Savjet za reviziju planskih dokumenata  
Datum: 18.05.2023.

PLANSKI DOKUMENT: Izmjene i dopune Urbanističkog projekta  
(ID UP) „Turistički kompleks Zavala“  
Naručilac/Obradivač: Vlada Crne Gore / Ministarstvo ekologije, prostornog planiranja i  
urbanizma  
Opština/Naselje: Budva / rt Zavala  
Rukovodilac ravnog tima: Mladen Krekić, dipl.inž.arh.  
Vrsta planskog dokumenta: Lokalni planski dokument / Urbanistički projekat  
Faza izrade plana: NACRT  
Rješenje MEPPiU br. 0837-332/23-274/1 od 16.01.2023.god.

### IZVJEŠTAJ O REVIZIJI NACRTA

Izmjena i dopuna Urbanističkog projekta „Turistički kompleks Zavala“, opština Budva

Slika 1: Označena lokacija planiranog hotela (Izvor: Naslovna strana tekstualnog dijela UP)

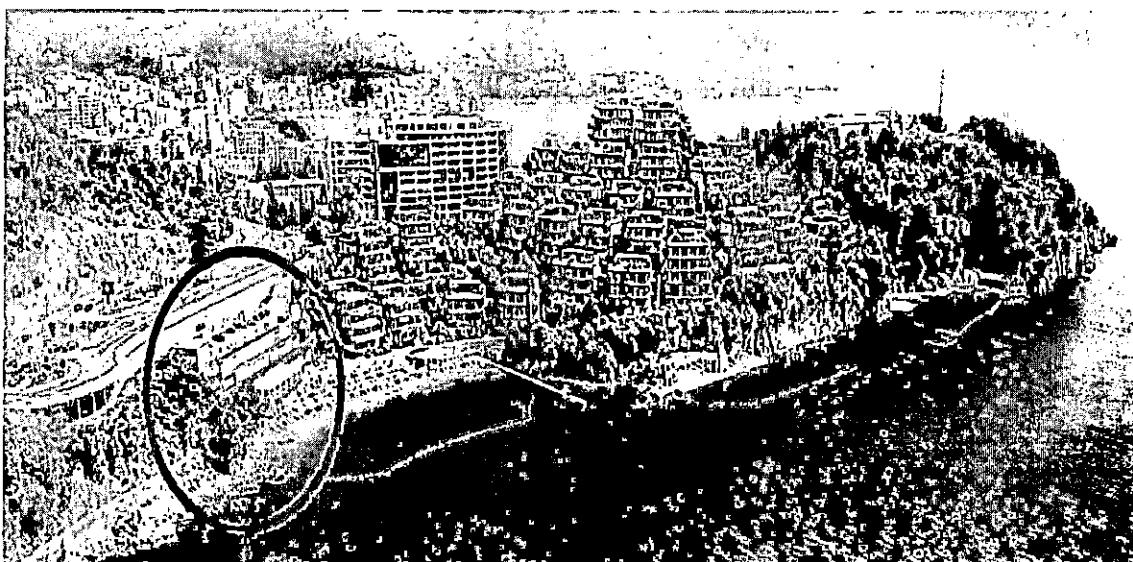
Iako se u Programsку zadatku navodi da je „osnovni cilj koji treba da se postigne obezbjeđivanje uslova za razvoj turizma visoke kategorije na ovom području, uz poštovanje principa uređenja zemljišta i korišćenja prostora“, ponavljam da je predmetni prostor čitavog urbanističkog projekta već trpi značajne urbanističke transformacije, tako da bi svaka dodatna izgradnja/nadogradnja posebno u tom dijelu (uz magistralu) narušila već gusto planiran i izgrađen prostor ovog dijela Budvanske rivijere.

2. Obradivaču je i u prethodnom Izvještaju ukazano da predmetnoj mikrolokaciji nije opravdano planirati hotel. Podsetiti da uski obalni pojas, 100m od obalne linije, predstavlja područje posebnih vrijednosti, ujedno i najatraktivnije područje, pa stoga i kriterijumi javnog interesa moraju imati prioritet u planiranju daljeg razvoja. U zoni obalnog odmaka:
  - ne može se planirati gradnja pojedinačnih objekata ili više objekata, osim objekata koji su funkcionalno povezani sa morem ili morskom obalom i objekata od javnog interesa (izgradnja objekata javne namjene i uređenje javnih površina), infrastrukturnih objekata i objekata koji zahtijevaju smještaj na obali kao što su brodogradilišta, luke i sl.)

Slika 3: Idejno rješenje (Izmjene i dopune UP Turistički kompleks Zavala, dec 2022.)

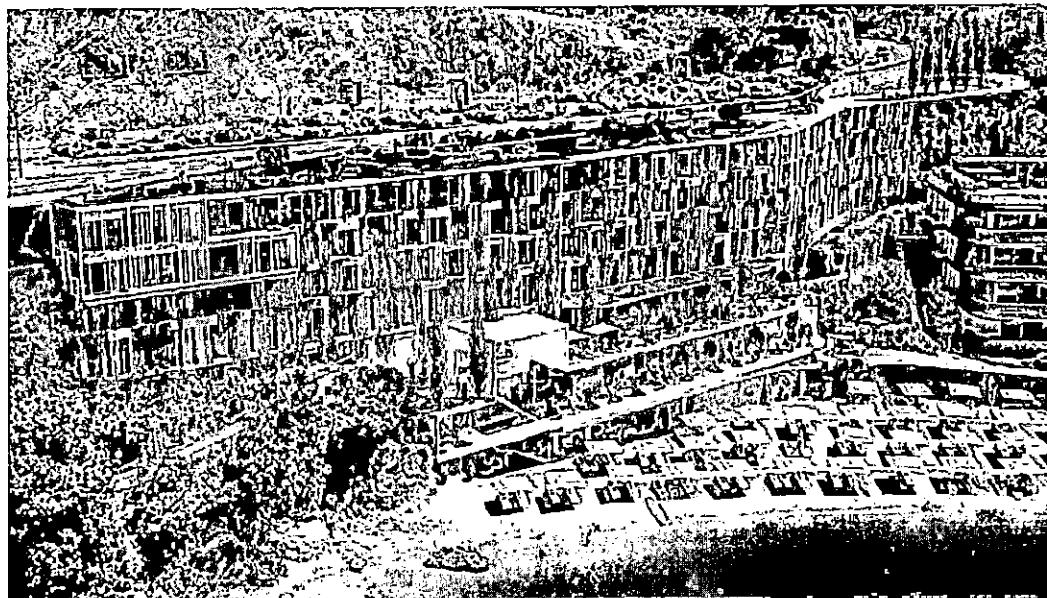
Nisam sa sagrađena sa Programskim zadatkom, kao ni predloženim urbanističkim i idejnim rješenjem u kome se planira izgradnja hotela „visoke kategorije“ u kontaktnom području poluostrva Zavala koje već zauzeto turističkim naseljem koje broji 32 vile. Nema svrhu mijenjati urbanistički koncept u ovom sjevero-zapadnom dijelu postavljenom kroz prethodni UP iz 2008.godine.

Slika 5: Pregled mikrolokacije za planiranje hotela visoke kategorije (Izvor: Google map)

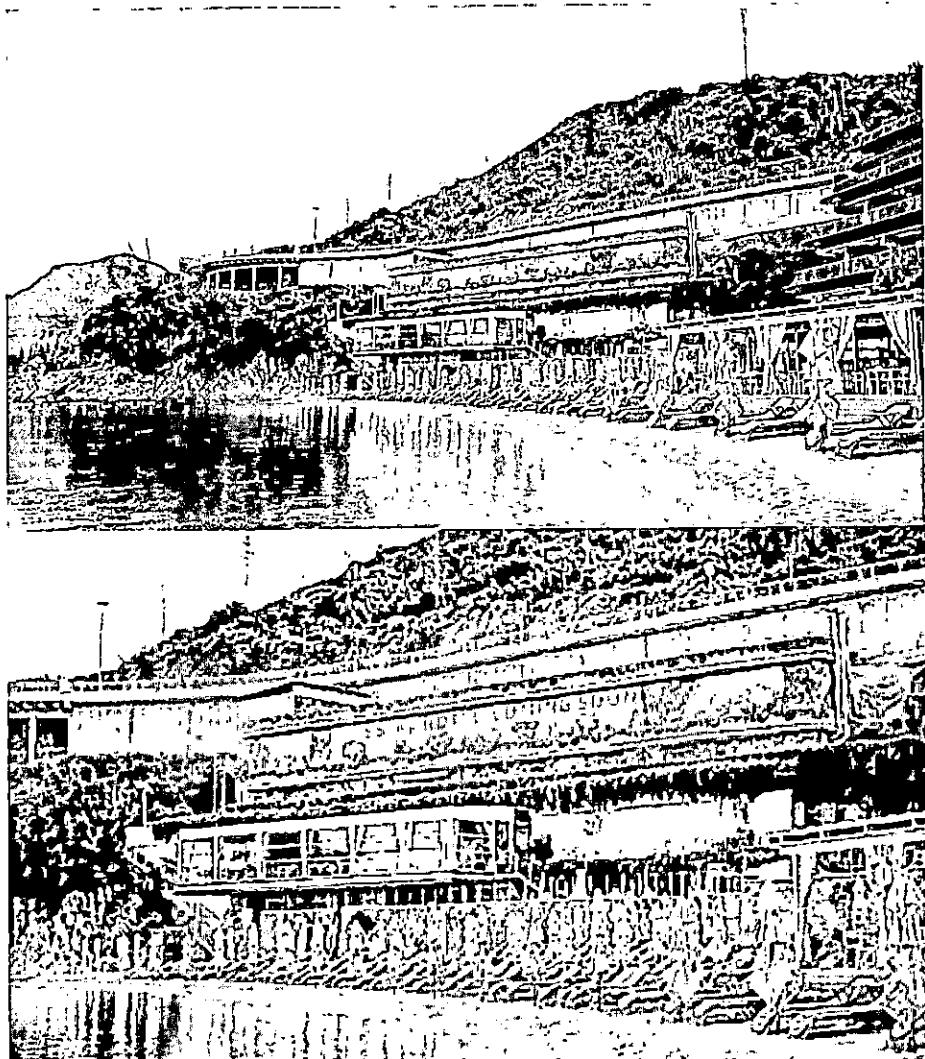
4. Nedostaju slike postojećeg stanja ključne lokacije postojećeg parkingu čija se namjena mijenja ovim urbanističkim projektom i planira izgradnja hotela visoke kategorije. Stvarnu sliku ove mikrolokacije upotpunile bi fotografije koje su trebale biti rezultata obilaska terena.

Slika 9: Prikaz planiranog hotela i udaljenost od obalne linije (Izvor: nacrt Izmjena i dopuna UP Turističkog kompleksa Zavala – II\_02 Plan parcelacije, nivelacije i regulacije)

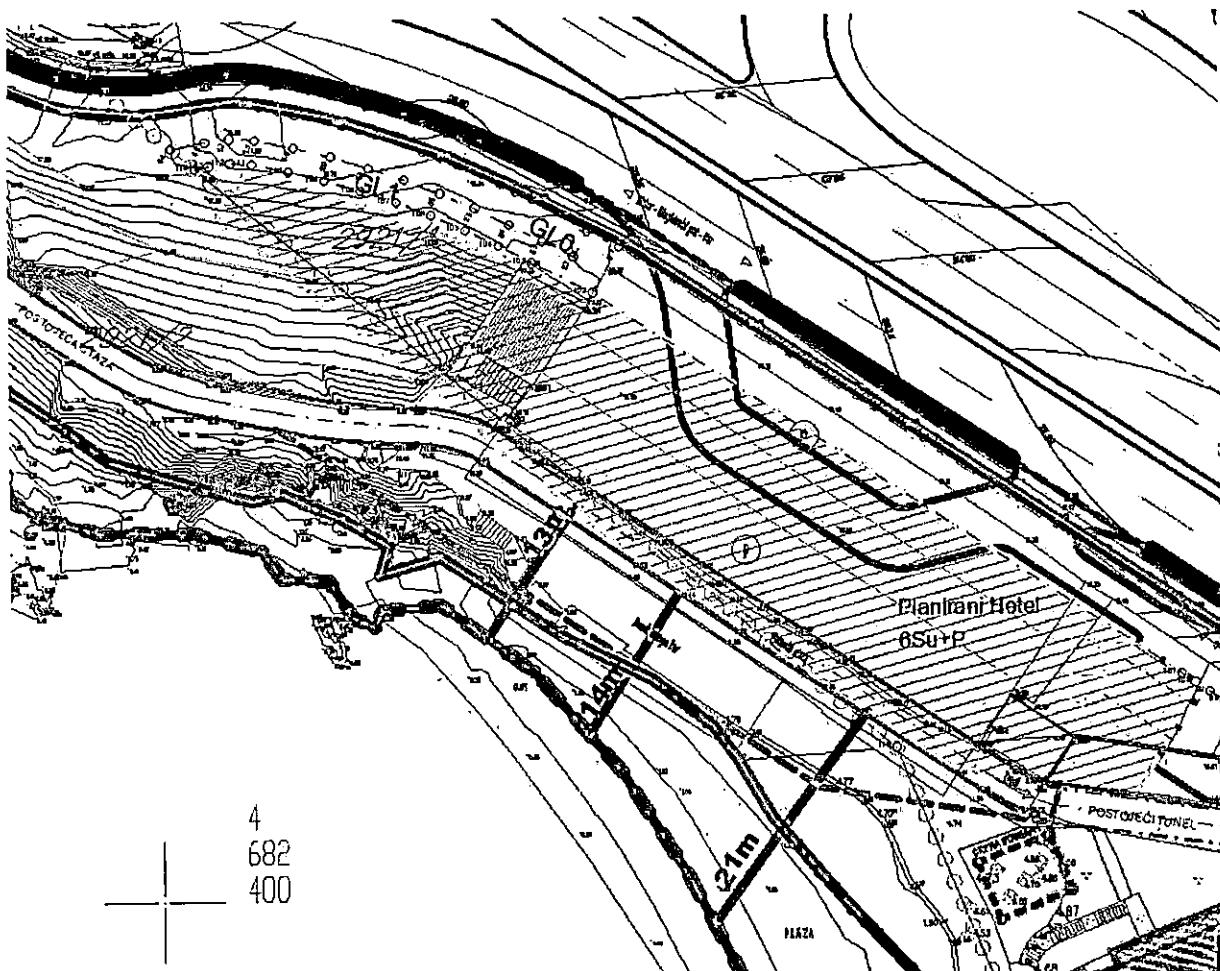
11. Nigdje se ne navodi udaljenost hotela od obalne linije koja je manja od 33m.
12. Na strani 53 u poglavlju „Saobraćajna infrastruktura“ se navodi sledeće:

Slika 10: Označena lokacija planiranog hotela (Izvor: Naslovna strana tekstualnog dijela UP)

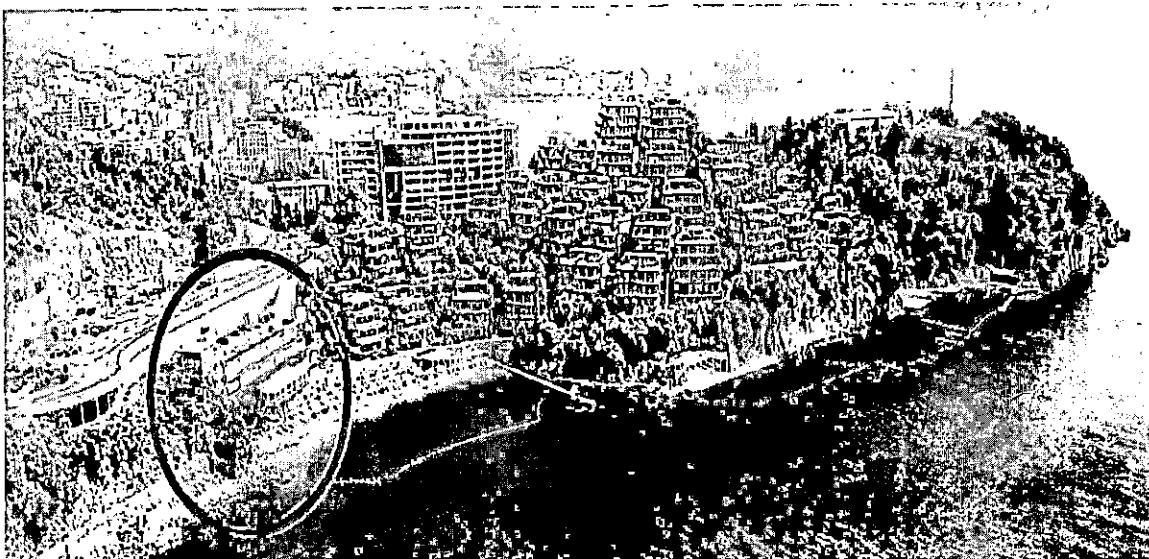
14. Iako se u Programsку zadatku navodi da je „osnovni cilj koji treba da se postigne obezbjeđivanje uslova za razvoj turizma visoke kategorije na ovom području, uz poštovanje principa uređenja zemljišta i korišćenja prostora“, smatram da predmetni prostor već trpi značajne urbanističke transformacije, tako da bi svaka dodatna izgradnja/nadogradnja narušila već ranjeni prostor ovog dijela Budvanske rivijere.

15. Suština izrade ovog urbanističkog projekta jeste planiranje hotela (7 etaža, 6Su+P) površine BRGP 9743,15m<sup>2</sup> u zoni unutar obalnog pojasa 33m od obalne linije i u kontaktnoj zoni sa već preizgrađenim turističkim naseljem (Ducley Gardens) koga čine 32 turističke vile. Pristup hotelu ne zadovoljava sve zahtjeve za bezbjedan saobraćaj. Veoma značajan i pozitivan planerski pristup jeste ukidanje turističkih kapaciteta (prema starom UP iz 2008.g.) u južnom dijelu zahvata predmetnog urbanističkog projekta, koji su svakako bili predimenzionisani, i planiranje pejzažnog uređenja uz očuvanje i unapređenje zelenog fonda.

16. Sveukupno gledano postoje dovoljni razlozi da se promjeni urbanistički koncept i zaustavi planiranje hotela u području uz magistralu, jer realizacija istog ne može doprinijeti unapređenju turističkog razvoja područja, a naročito ne razvoju turizma visoke kategorije. Smatram da je svrishodnije da se predmetna mikrolokacija sanira i opredjeli eventualno za planiranje servisnih sadržaja za potrebe funkcionisanja turističkog naselja/garaže sa znatno manjim kapacitetima, ukoliko to dozvoljavaju prostorni uslovi.
